**Правила № 79 ООН:**

автоматизированная функция рулевого управления

**Предложение по дополнению к поправкам серии 03  
к Правилам № 79 ООН (оборудование рулевого  
управления)****Представлено экспертами от Международной организации  
предприятий автомобильной промышленности и Европейской  
ассоциации поставщиков автомобильных деталей\*\***

АФРУ С – Случай, когда боковое перемещение инициируется автоматически (1-этапный ЧМИ)

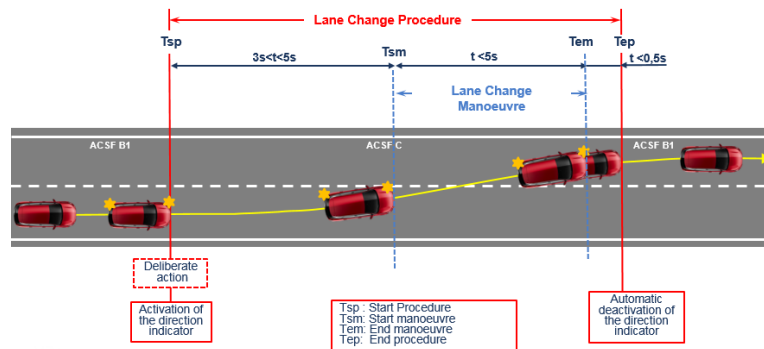
В случае автоматического инициирования маневр смены полосы начинается в интервале **3,0–5,0 с** после активации вручную процедуры по пункту 5.6.4.6.2, как показано на рисунке ниже.

АФРУ С – Случай, когда боковое перемещение инициируется посредством второго преднамеренного действия водителя (2-этапный ЧМИ)

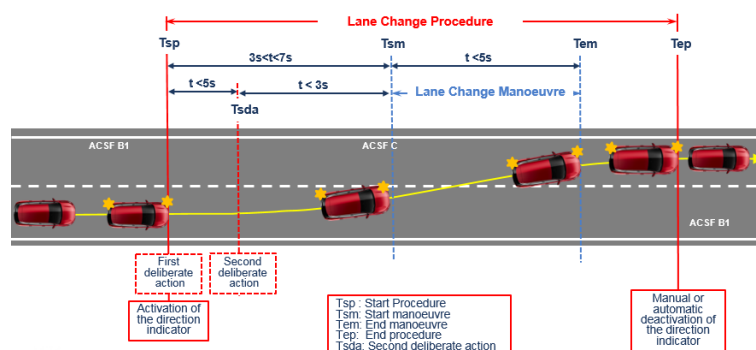
В случае инициирования посредством второго преднамеренного действия маневр смены полосы начинается в интервале **3,0–7,0 с** после активации вручную процедуры по пункту 5.6.4.6.2.

Кроме того, маневр смены полосы начинается самое позднее через **3,0 с** после второго преднамеренного действия, как показано на рисунке ниже.
